規格變更通知

RV8H 系列 介面繼電器

茲因 RV8H 系列介面繼電器規格有所變更，特此通知。

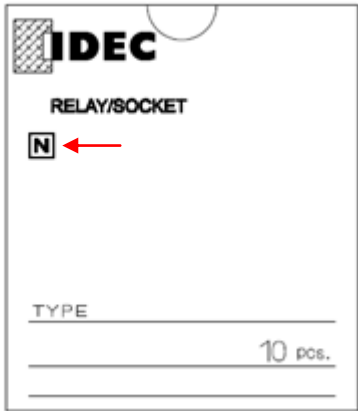
變更後的插座的脫扣桿上將標示其所安裝的繼電器的輸入電壓。
如此一來，只要確認脫扣桿即可確認所適用的輸入電壓。

*若只購買插座(不含繼電器)，則脫扣桿上的輸入電壓的標示則與變更前的製品相同。

以下 8 種機種非本次的變更對象：

RV8H-L-AD110	RV8H-L-AD110-C1D2
RV8H-L-AD220	RV8H-L-AD220-C1D2
RV8H-S-AD110	RV8H-S-AD110-C1D2
RV8H-S-AD220	RV8H-S-AD220-C1D2
